Autorité environnementale

Avis délibéré de l'Autorité environnementale sur le projet de suppression du passage à niveau PN 20 sur les communes de Balan et Béligneux (01)

n°Ae : 2015-02

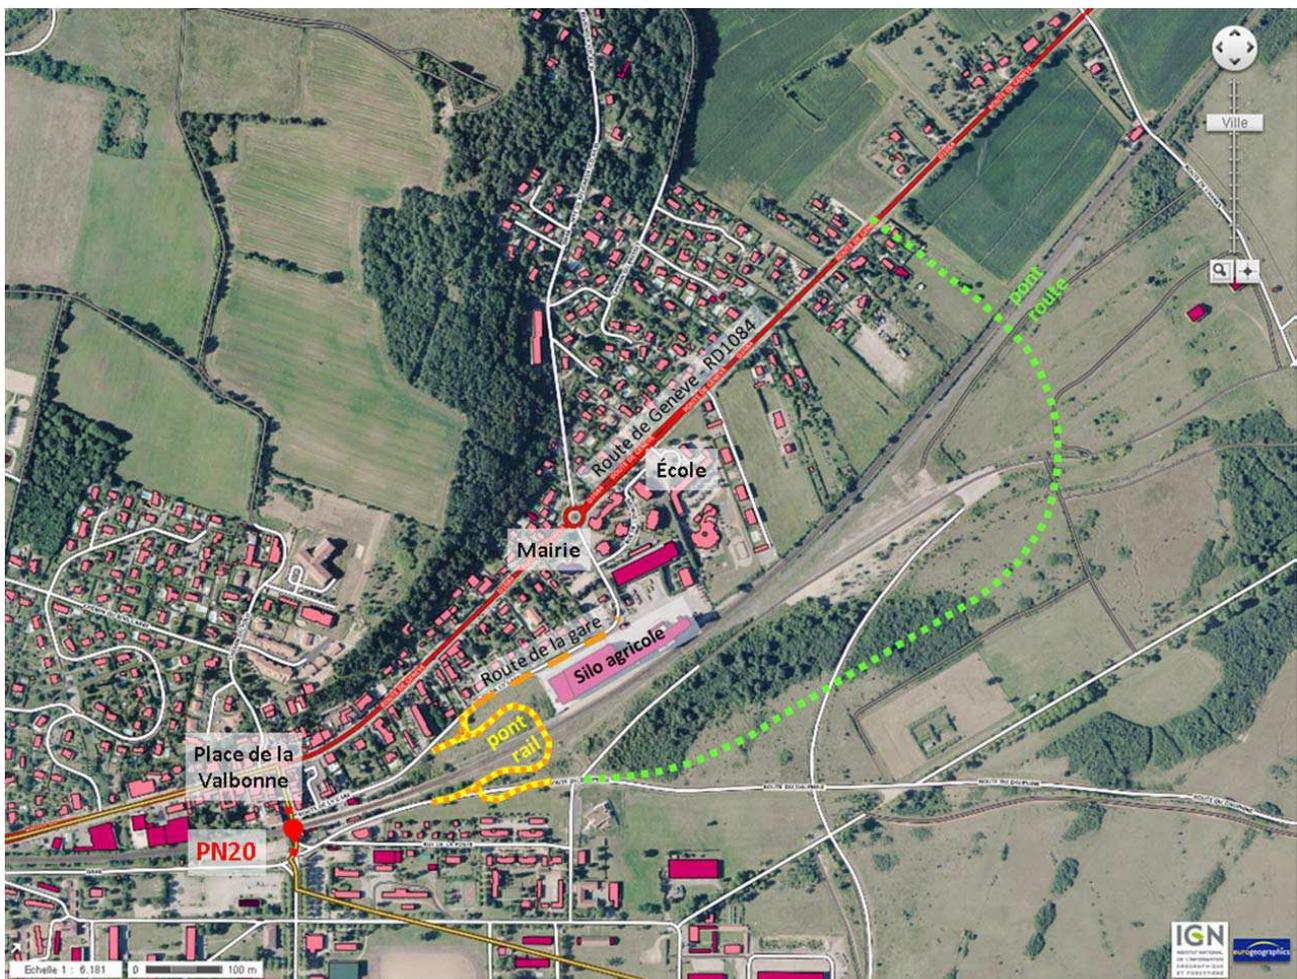
La voie ferrée est la source la plus bruyante, notamment la nuit avec le passage des trains de fret, et les habitations qui lui font face relèvent d'une ambiance sonore non modérée, au sens de la réglementation, de même qu'une partie des habitations donnant sur la RD 1084¹⁸.

La voie ferrée est, en outre, classée en catégorie 1, au sens de l'arrêté du 30 mai 1996¹⁹. Le dossier indique que l'identification des points noirs de bruit rendue nécessaire par ce classement n'est pas encore disponible²⁰. Il a cependant été indiqué oralement aux rapporteurs que les cartes de diagnostic existeraient d'ores et déjà.

L'Ae recommande, pour la bonne information du public, de produire lors de l'enquête publique le diagnostic des points noirs de bruit ferroviaires au niveau de la Valbonne, et d'indiquer, le cas échéant, les actions prévues les concernant.
